**AVIS RELATIF À LA PROTECTION
CONTRE LES EVENTUELS EFFETS NOCIFS ET NUISANCES
PROVOQUÉS PAR LES RAYONNEMENTS NON IONISANTS
GÉNÉRÉS PAR DES ANTENNES ÉMETTRICES STATIONNAIRES**

Commune : LIEGE - Exploitant : PROXIMUS

Référence exploitant : 41ALG_01

Rapport n° 1225 / 2025

Figure 2 : Vue en plan des installations d'antennes dans un rayon de 300 mètres autour de l'installation faisant l'objet de la demande d'avis

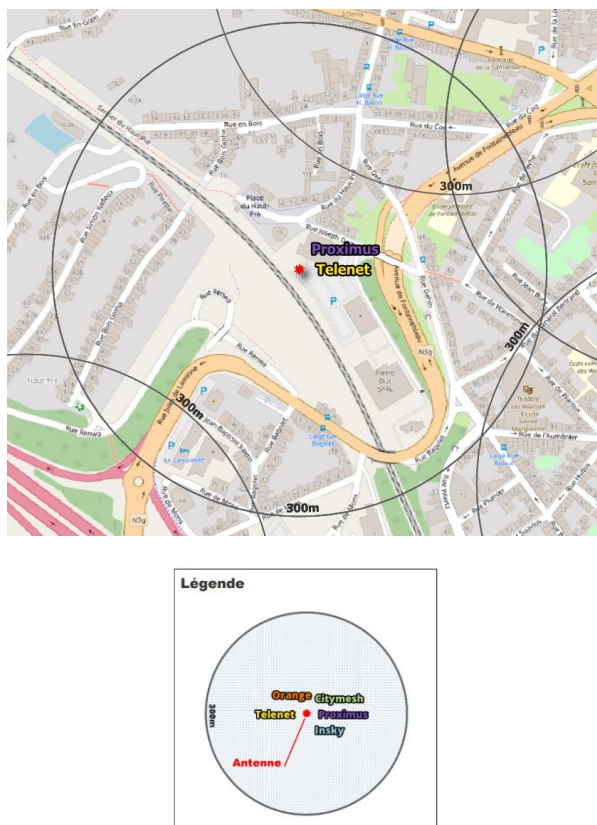
- il y a au plus 4 installations d'antennes émettrices stationnaires présentes dans la zone d'évaluation de 300 mètres de rayon représentée dans la figure 2, y inclus l'installation référencée dans le paragraphe 2 : la limite cumulative définie à l'article 4, §2 du décret est nécessairement respectée dans les lieux de séjour à l'intérieur de la zone d'évaluation de 300 mètres de rayon ;

- b) il y a exactement 5 installations d'antennes émettrices stationnaires présentes dans la zone d'évaluation de 300 mètres de rayon représentée dans la figure 2, y inclus l'installation référencée dans le paragraphe 2 et il existe, pour 3 ou 4 de ces installations, un avis attestant le respect de la limite abrogée de 3 V/m : la limite cumulative définie à l'article 4, §2 du décret est nécessairement respectée dans les lieux de séjour à l'intérieur de la zone d'évaluation de 300 mètres de rayon ;

- c) dans tous les autres cas, il a été vérifié que la limite cumulative définie à l'article 4, §2 du décret n'est pas dépassée dans les lieux de séjour sur base du nombre d'installations localisées dans la zone d'évaluation de 300 mètres de rayon représentée dans la figure 2, de leur localisation ainsi que des données inscrites dans la figure 1 et au paragraphe 4 du présent avis et dans les avis attestant le respect de la limite par installation ou de la limite abrogée de 3 V/m relatifs aux autres installations reprises dans la figure 2.

Compte tenu des considérations ci-dessus, il apparaît que l'intensité du rayonnement électromagnétique généré, dans les lieux de séjour situés dans un rayon de 300 mètres autour de l'installation référencée dans le paragraphe 2, par l'ensemble des antennes émettrices stationnaires de l'ensemble des exploitants du même site d'antennes émettrices stationnaires respecte la limite fixée à l'article 4, § 2 du décret.
